改善箇所説明図

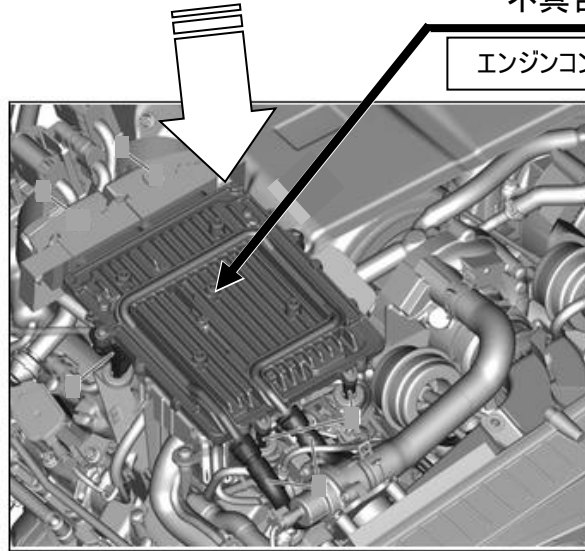
不具合発生箇所

エンジンコントロールユニット

エンジンコントロールユニットの制御プログラムにおいて、車両へ搭載する仕様の設定が不適切なため、失火検知の診断が正しく作動しないことがある。そのため、不具合が生じていないにもかかわらずメーターパネル内のエンジン警告灯(MIL)が点灯し、誤検知したシリンダの燃焼を休止させて、最悪の場合、排出ガスが基準値を超えるおそれがある。

注: は制御プログラムを対策プログラムに書き換える部品を示す

全車両、エンジンコントロールユニットの制御プログラムを対策プログラムに書き換える。

識別 : 車台番号の付近に黄色ペイントを塗布する
